**Avis délibéré de la mission régionale  
d'autorité environnementale  
Hauts-de-France  
sur le projet de création d'un parc photovoltaïque  
sur les communes de Tergnier et Beaurain (02)  
Tergnier - Zone sud-est  
Étude d'impact du 3 avril 2024**

n°MRAe 005756/AP

AVIS DÉLIBÉRÉ n° 005756/AP adopté lors de la séance du 13 novembre 2025 par  
la mission régionale d'autorité environnementale Hauts-de-France

Figure 166 : plan de masse de l'implantation finale - projet photovoltaïque Tergnier zone sud canal  
Source étude d'impact page 206

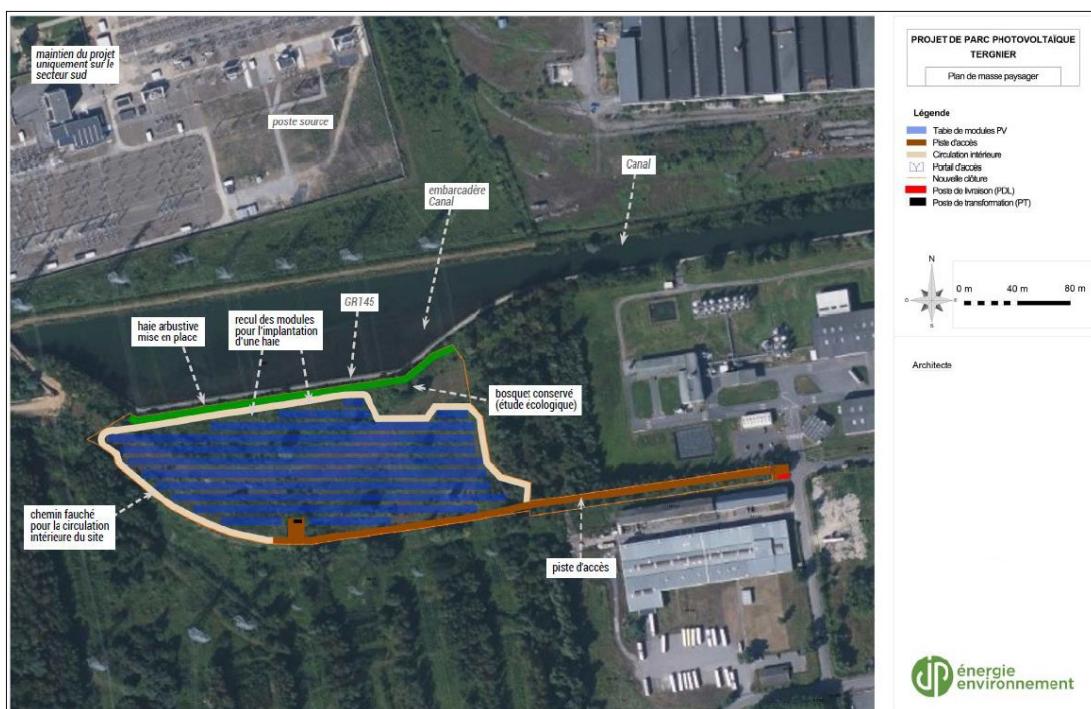
Le dossier indique que la variante d'implantation finale du projet implique le retrait de quelques arbustes de la friche piquetée et le déboisement d'une superficie du pré-bois caducifolié de l'ordre de 0,11 hectare. Les enjeux liés à la destruction des habitats sont jugés faibles. Des stations de Gesse des bois (*Lathyrus sylvestris*) et d'Oeillet velu (*Dianthus armeria*), plantes patrimoniales à enjeu jugé modéré, seront cependant impactées lors de la réalisation des travaux.

Le dossier conclut, en page 279 de l'étude d'impact, que les impacts de la destruction/dégradation de la flore et des habitats sont jugés faibles en phase de construction. Afin de réduire les impacts, le projet prévoit l'utilisation de pieux comme système d'ancrage permettant de limiter l'imperméabilisation du sol et de favoriser le maintien entre les allées d'une végétation prairiale (à confirmer cependant en fonction de l'étude des sols).
